Европейская экономическая комиссия**Комитет по внутреннему транспорту****Глобальный форум по безопасности
дорожного движения****Группа экспертов по дорожным знакам и сигналам****Семнадцатая сессия**

Программа работы: анализ национального законодательства**Рассмотрение рекомендаций по знакам А–F****Предложение по поправкам к приложениям 1 и 3****Представлено секретариатом**

ПРИОРИТЕТ ПО ОТНОШЕНИЮ К ВСТРЕЧНОМУ ТРАНСПОРТУ

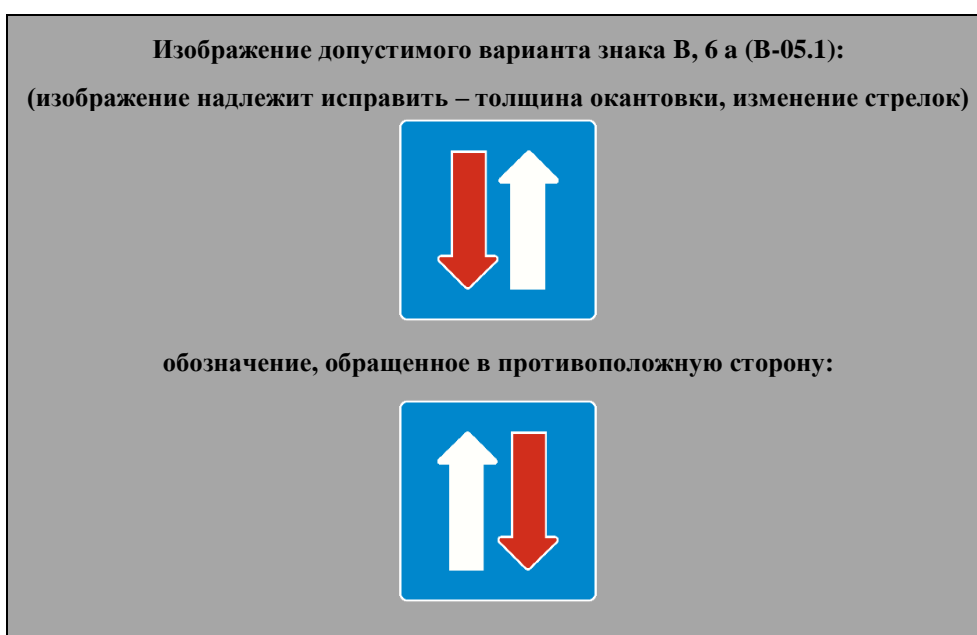
(изображение подлежит исправлению – толщина окантовки, изменение стрелок)

Изображение знака Е, 5 а (Е-05.1):

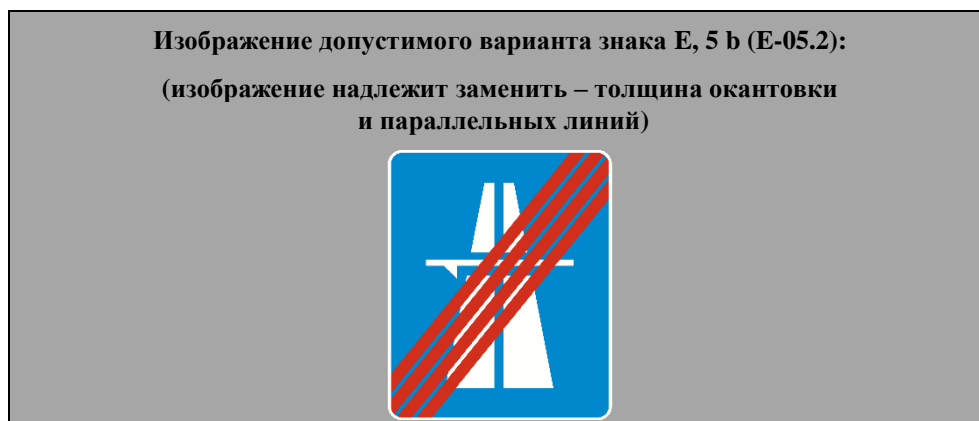
(изображение надлежит заменить – толщина окантовки)

Изображение примерного знака Е, 14 d (Е-12.4):

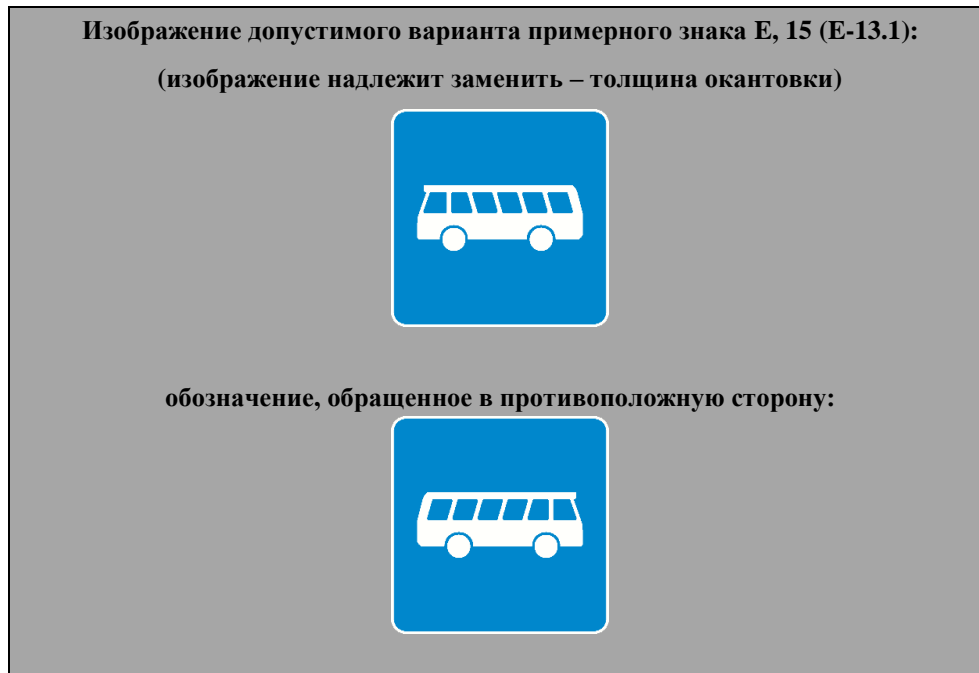
(изображение надлежит заменить – толщина окантовки, форма Р)
